(仮称) 洋野風力発電事業
環 境 影 響 評 価 準 備 書
補 足 説 明 資 料

令和 5 年 4 月

洋野風力開発株式会社

風力部会 補足説明資料 目次

図 現地で確認した沢筋

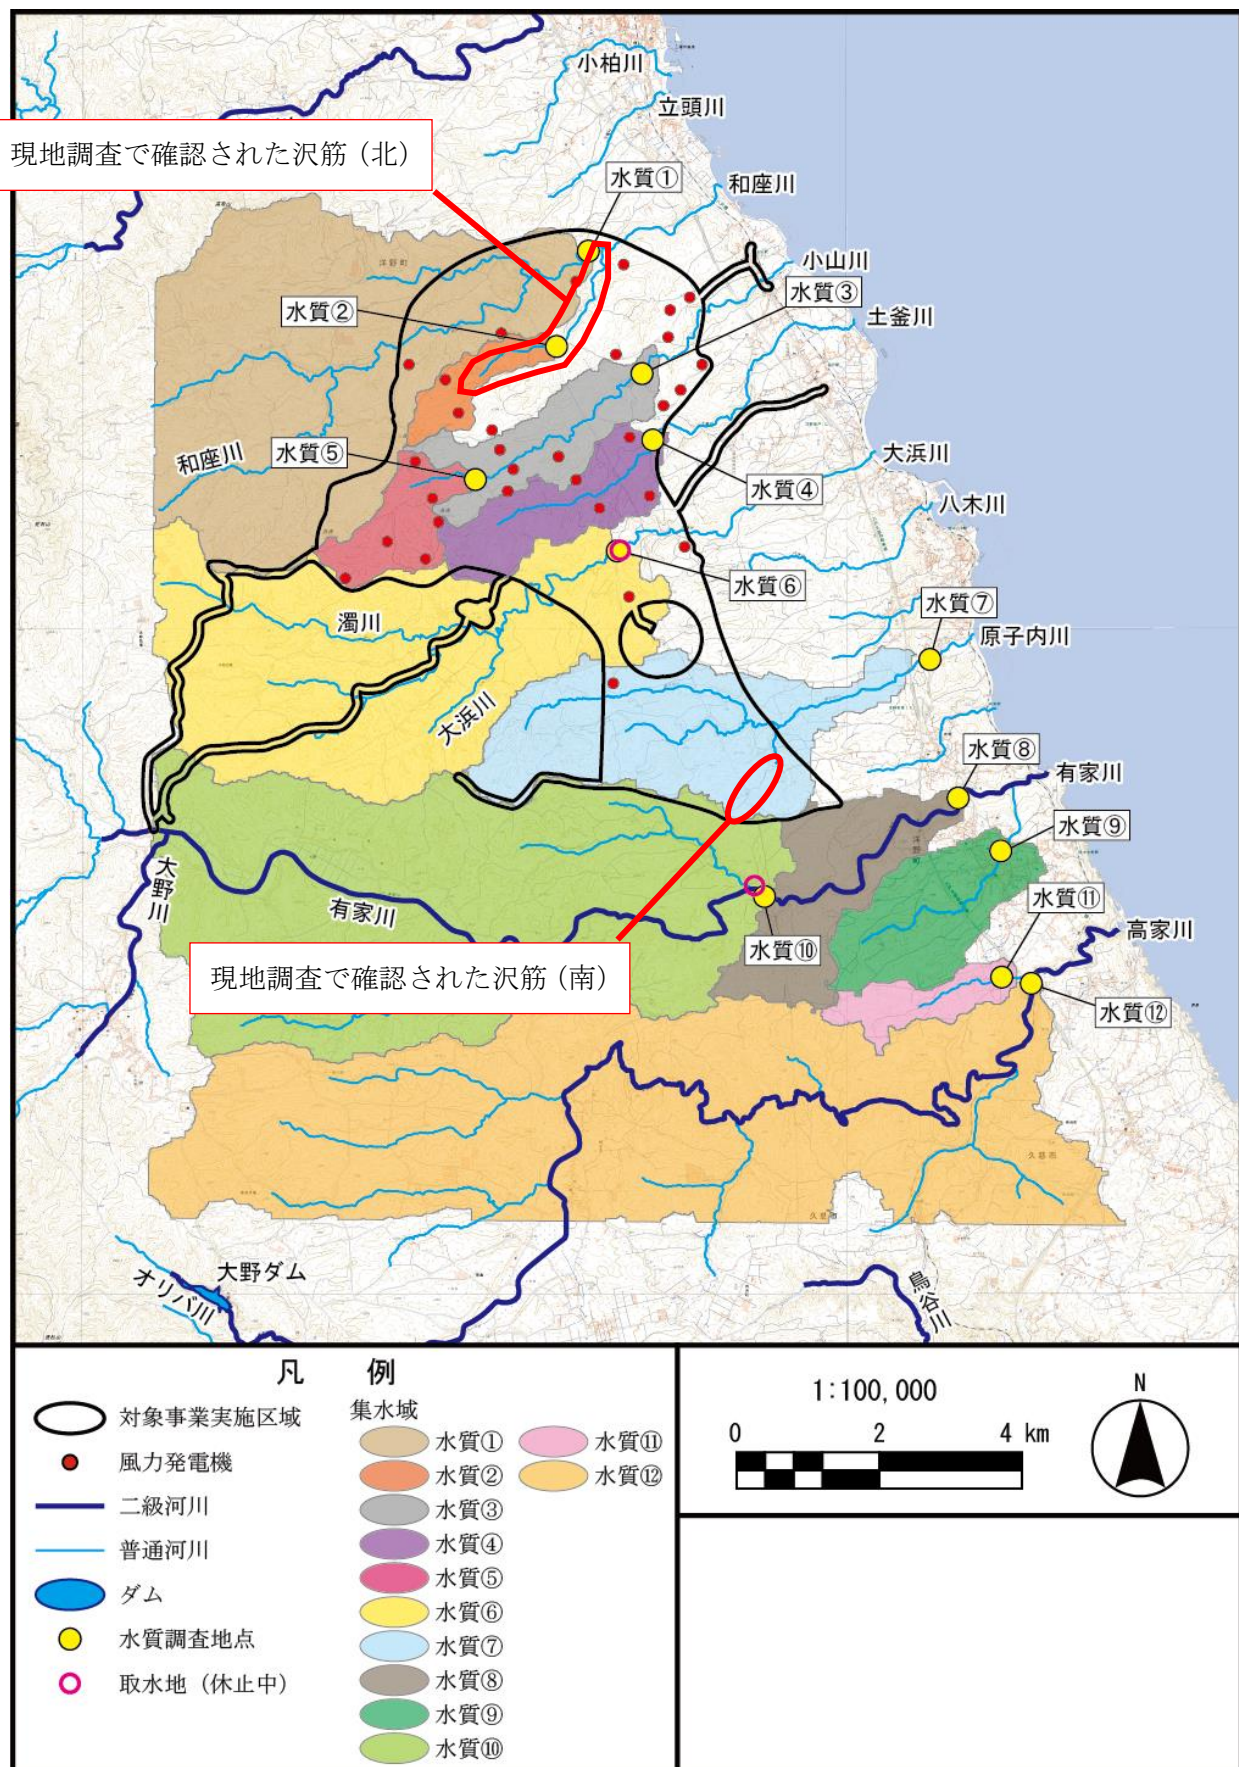
16. 【準備書 p. 628】水質の現地調査位置

現地調査において、新たな沢筋がなかったか確認したい。

現地で確認した沢筋は以下のとおりです。

北側エリアの水質②の河川については、方法書届出段階で現地を踏査した時点で確認していたので、調査地点として設定しています。※方法書の時点で、河川を図面に追記しています

南側エリアの原子内川の上流の送電線付近において、方法書以降の現地調査段階で新たに見つけました。※図面には河川は記載なしですが、赤丸の範囲です。

北側エリアの水質②の河川については国土地理院の基図には記載がありませんが、実際には水質①（和座川）付近に合流する水流を確認しています。方法書段階の踏査で確認しており、水質調査地点として設定しています。

南側の送電線付近で確認しています。動植物調査時に確認しており、原子内川の上流部分に当たります。

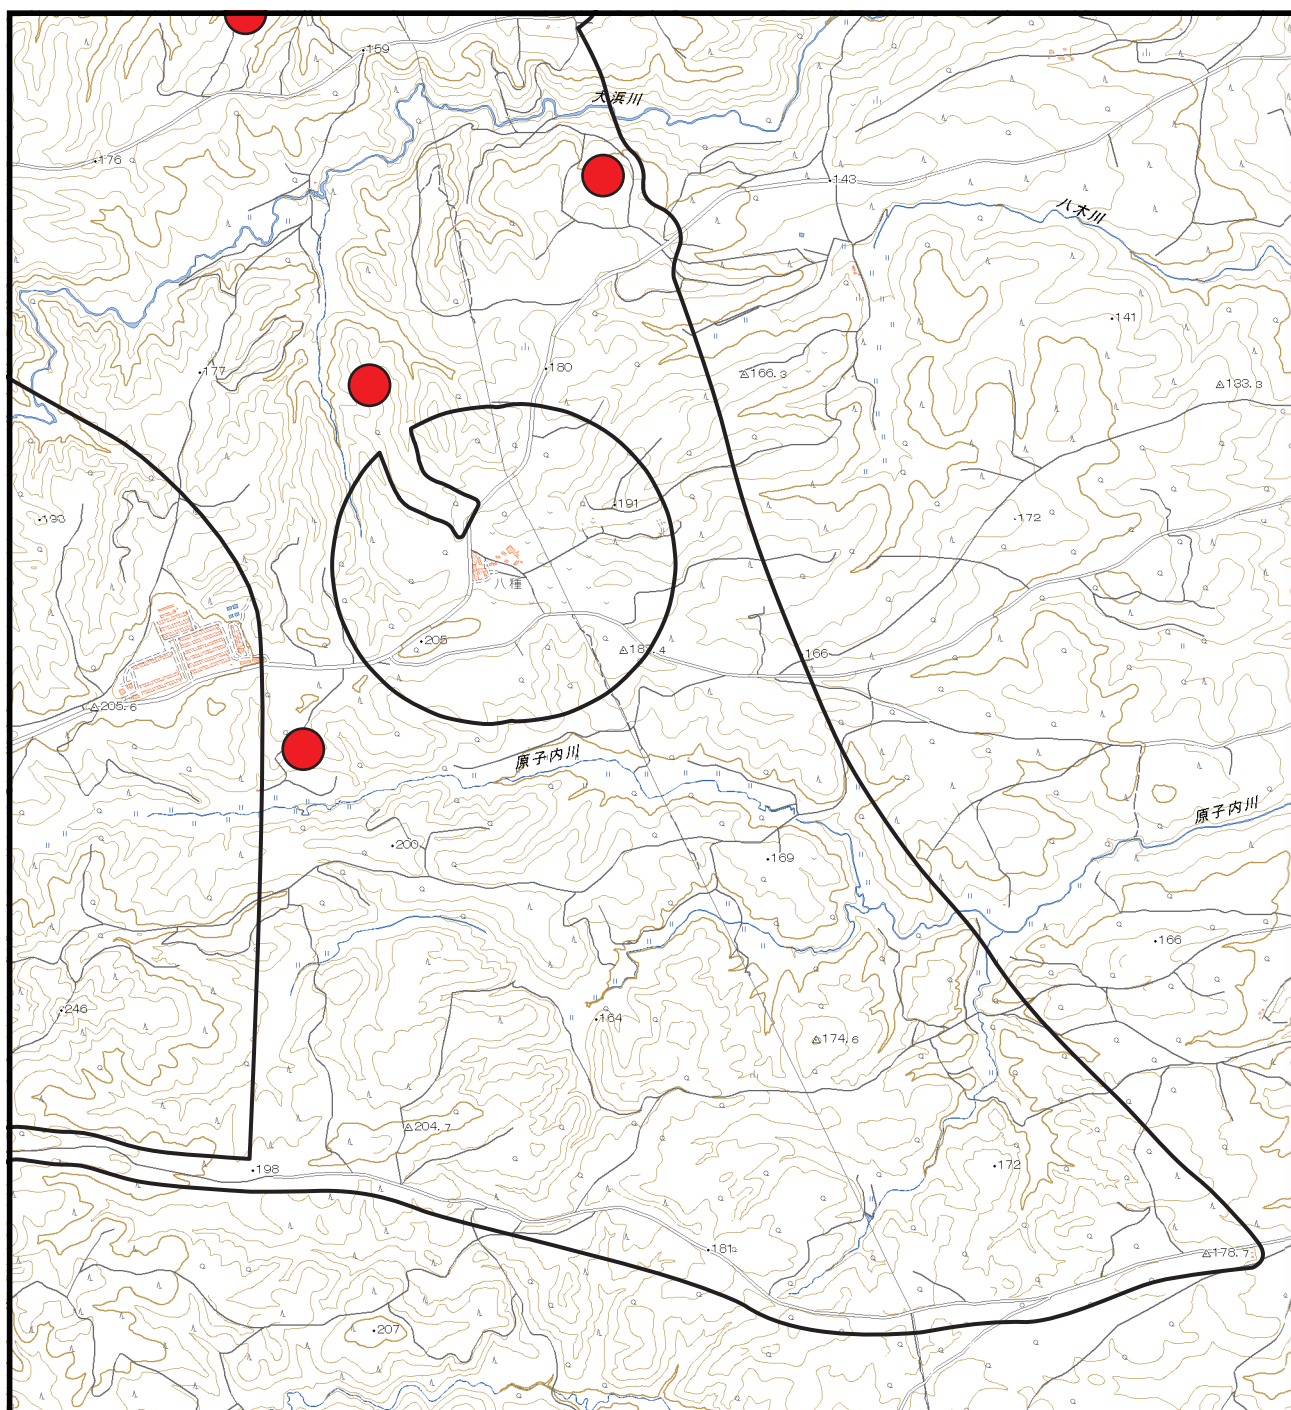
22. 【準備書 p. 906】調査結果の記載（イトヨ）

イトヨの「※」は不要、または注記が必要ではありませんか。

評価書において「※」を削除します。

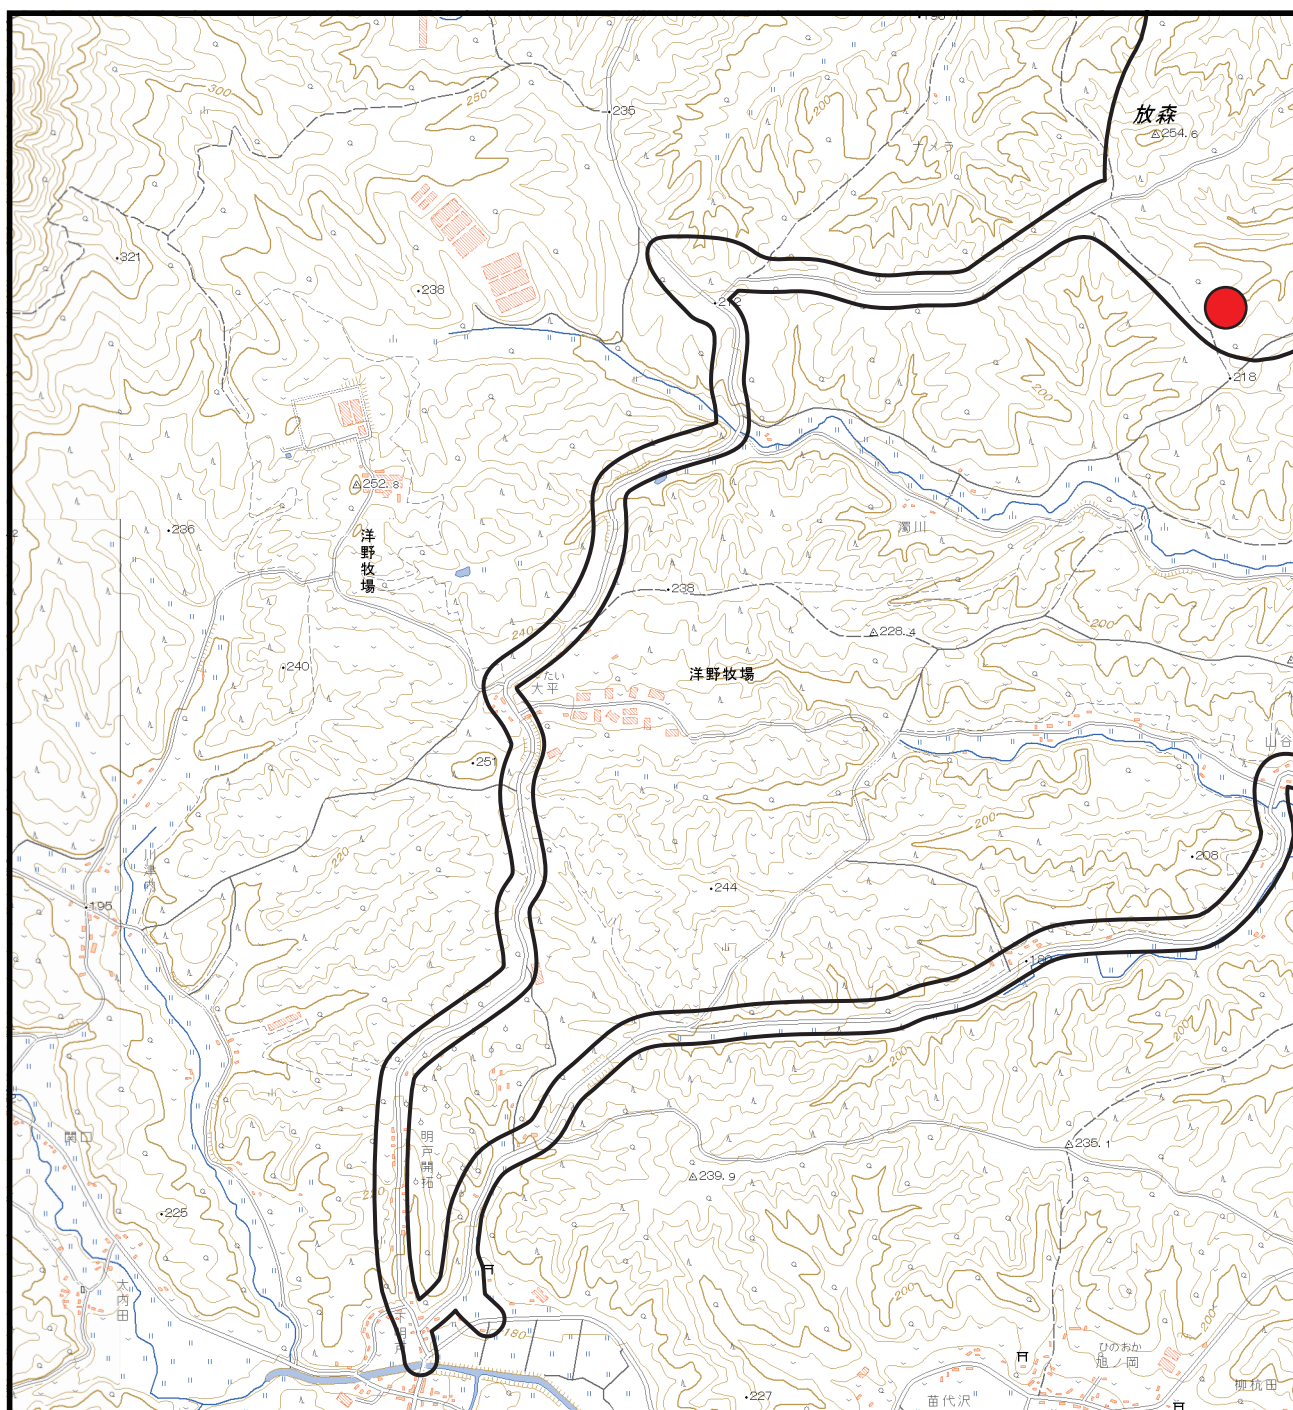
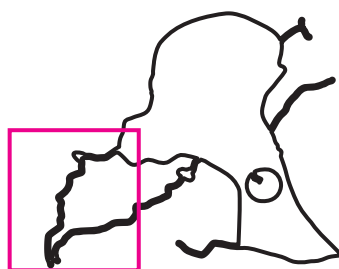
23. 【準備書 p. 1311】風配図作成地点の緯度経度について

右上の風配図には計算場所の緯度経度が示されていますので、マップにも緯度経度をいれたほうがよいのではないのでしょうか。また風況の高度が30mであれば図のタイトル等にも30mがわかるようにしたほうがよいのではないのでしょうか。

図面を次のとおり修正します。

図 降雨時調査期間における各種データ（令和４年７月９～１０日）

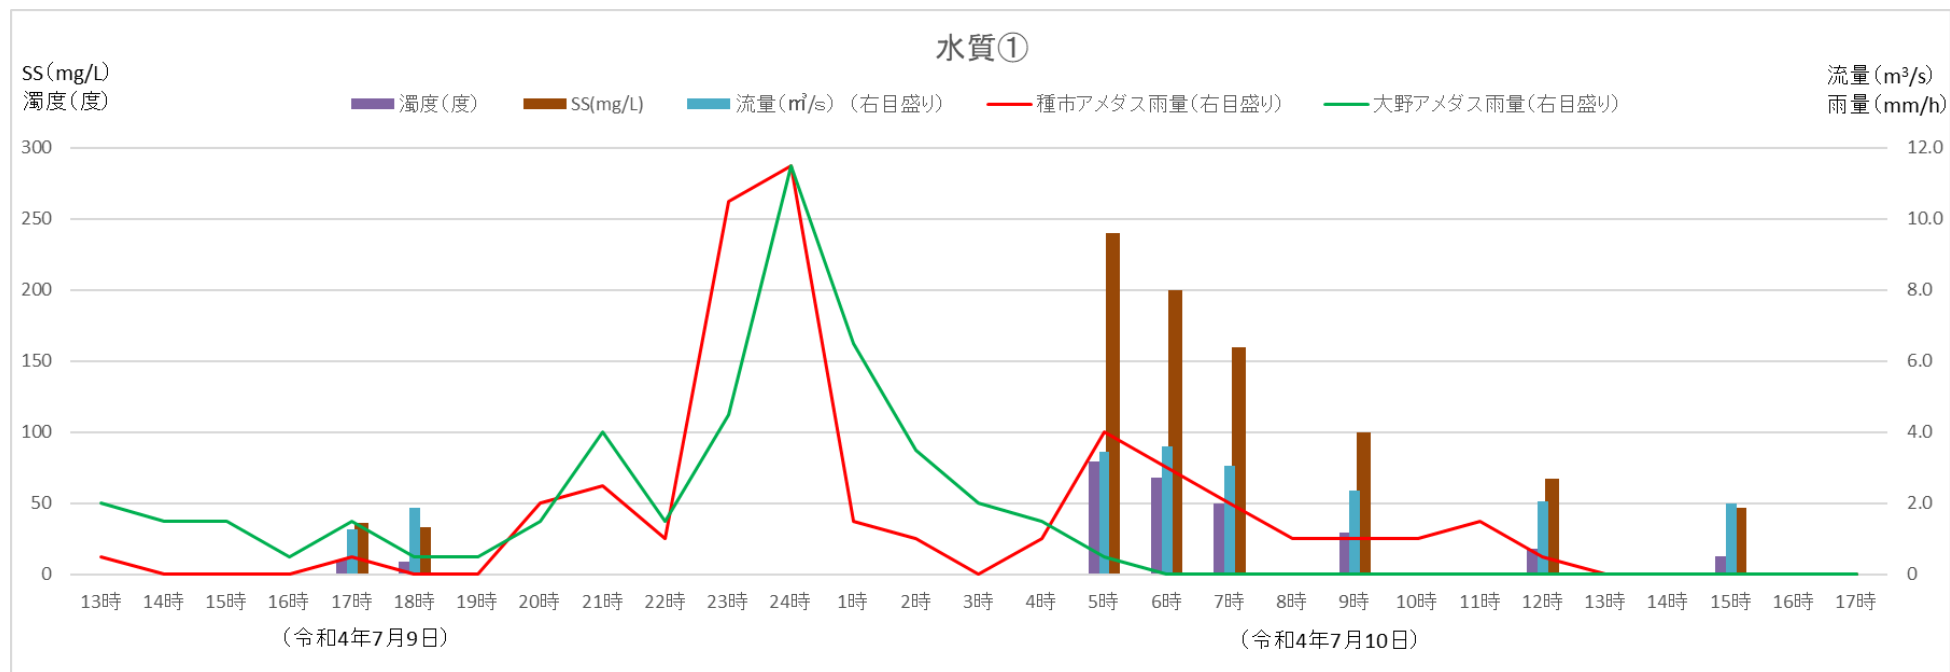
15. 【準備書 p. 626～627】水質調査時の時系列グラフについて

降雨時調査の追加調査を実施されたことで、意味のあるデータが捉えられたものと思います。できれば、降水量を時系列で示し、そこに調査による流量、懸濁物質濃度、濁度の結果を重ねて示すことで、流出特性がよりわかりやすく示すことができると思います。

別添資料 15 に示します。
